Zoeterwoude

Meerburgerpolder Zuid

Nota van beantwoording overleg- en inspraakreacties

05-06-2013

Figuur 2.1 Doorsnede Meerburgerpolder Noord-Vleugelnootlaan: onderlinge afstanden en maximum bouwhoogte

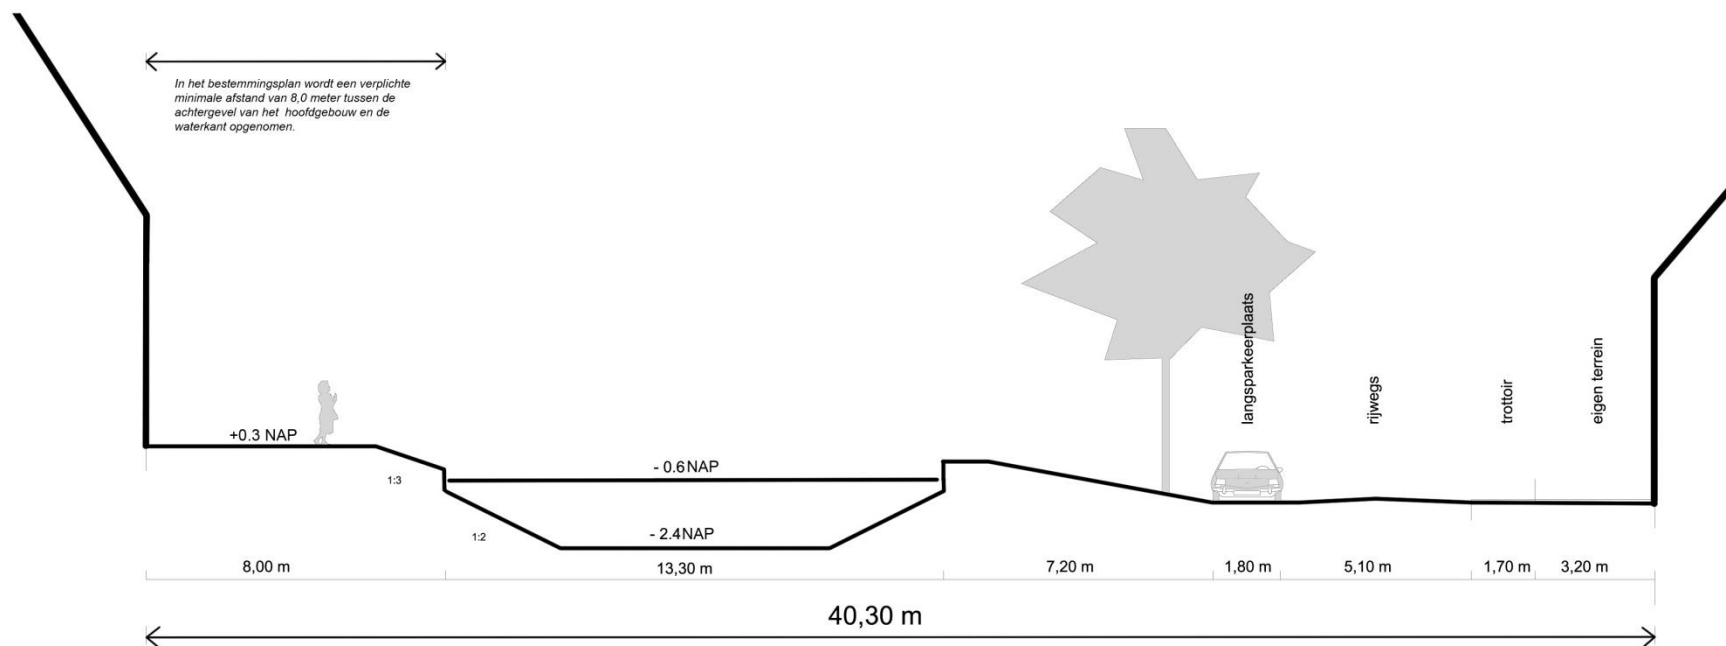
De hoogteregeling uit beide plannen wordt diverse malen aangekaart in de binnengekomen reacties. De opmerkingen en vragen richten zich met name op de wijze van meten (wat is het peil) en welke hoogte feitelijk wordt toegestaan. Bij dit tweede punt, de toegestane hoogte, wordt in de meeste gevallen de link gelegd met de afstand van de nieuwe bebouwing tot de bestaande bebouwing.

Met bovenstaande uiteenzetting wil de gemeente duidelijk maken dat er bewust is gekozen voor de hoogteregeling zoals opgenomen in het voorontwerpbestemmingsplan en wat de voordelen daarvan zijn. Tegelijkertijd erkent de gemeente dat deze systematiek in absolute zin wel de meeste zekerheid biedt, maar dat voor omwonenden en andere geïnteresseerden lastig te visualiseren is hoe hoog de bebouwing bij hun in de buurt nu feitelijk mag worden. Om die reden is aan het eind van deze thematische beantwoording een doorsnede opgeno-

men, die inzichtelijk maakt hoe hoog de nieuwe bebouwing mag worden in vergelijking met de bestaande bebouwing en welke afstanden worden aangehouden ten opzichte van de bestaande bebouwing. De gemeente is van mening dat met de toegestane bouwhoogtes in relatie tot de onderlinge afstanden met omliggende bebouwing, sprake is van een acceptabele stedenbouwkundige inrichting.

Juist om die reden is besloten voor een systematiek waarbij het peil (zoals we dat hanteren in het bestemmingsplan) gekoppeld wordt aan een NAP-peil. Een dergelijke maat staat altijd vast en de nieuwe bouwhoogtes zijn zodoende in absolute zin verankerd. De strook grond langs de A4 in het zuidelijke deelgebied, krijgt in verband met de werkzaamheden aan de A4 een vaste hoogte van -1 m NAP. Aangezien deze maat al vaststaat en dit bovendien het laagste punt betreft, is deze maat als 'peil' gehanteerd.

Uitgaande van dit peilniveau zijn vervolgens de bouwhoogtes voor de nieuwe bebouwing in deelgebied Zuid en Noord bepaald. Een bouwhoogte van 16 m betekent zodoende niet automatisch dat een gebouw ter plaatse 16 m hoog mag worden, maar dat het gebouw, ten opzichte van -1 m NAP, 16 m hoog mag worden. Als van een specifieke locatie bekend is dat het maaiveld in de nieuwe situatie op +0,3 m NAP ligt, dan kan geconcludeerd worden dat het maaiveld ter plaatse al 1,3 m boven het peil (meetniveau) van -1 m NAP ligt. Met andere woorden, van de 16 m bouwhoogte is al 1,3 m verbruikt door het hoogteverschil. Dit houdt in dat ter plaatse nog 14,7 m resteert voor het gebouw.

Maximale bouwhoogte volgens bestemmingsplan 13,0 meter boven -1 NAP.
Ter plaatse van de Meerburgerwatering betekent dit dat er een maximale bouwhoogte van 11,7 meter boven maaiveld mogelijk is.
